**AGENZIA REGIONALE PER LO SVILUPPO AGRICOLO,  
RURALE E DELLA PESCA  
ARSARP**

**OGGETTO:** [ID: 8166] Istanza per il rilascio del Provvedimento di VIA PNIEC-PNRR nell'ambito del provvedimento unico in materia ambientale ai sensi dell'art. 27 del D.Lgs. 152/2006 e ss.mm.ii., relativa al progetto di un impianto agrivoltaico denominato "Piana Palazzo" della potenza di 27,03 MW da realizzarsi nel comune di Rotello (CB) – Proponente: Sorgenia Renewables S.r.l. Osservazioni

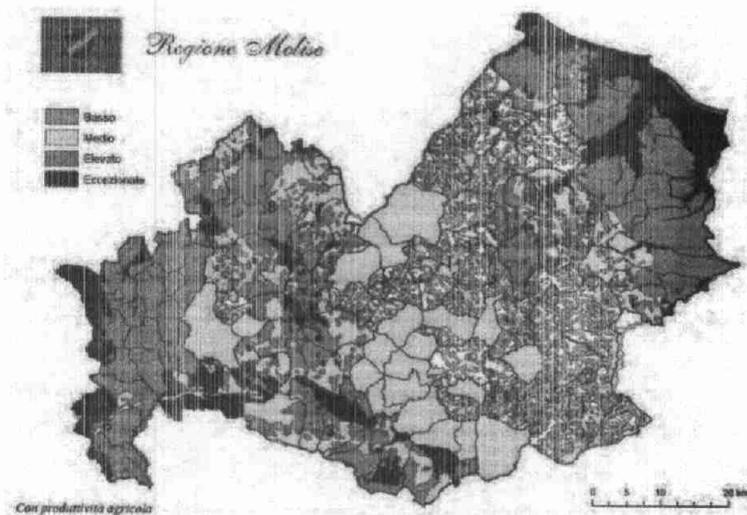
L'area indicata è fra quelle specificamente elencate e individuate dall'Allegato 3, lettera f), al decreto del Ministro dello sviluppo economico 10 settembre 2010, pubblicato nella Gazzetta Ufficiale n. 219 del 18 settembre 2010. In particolare le aree agricole interessate dal progetto sono aree agricole vocate a produzioni D.O.P. come dimostrato nella carta seguente:

Più in particolare si tratta di un'area di particolare pregio anche per la produzione di grano duro che va ad alimentare una delle filiere più importanti della Regione Molise, il pastificio La Molisana.
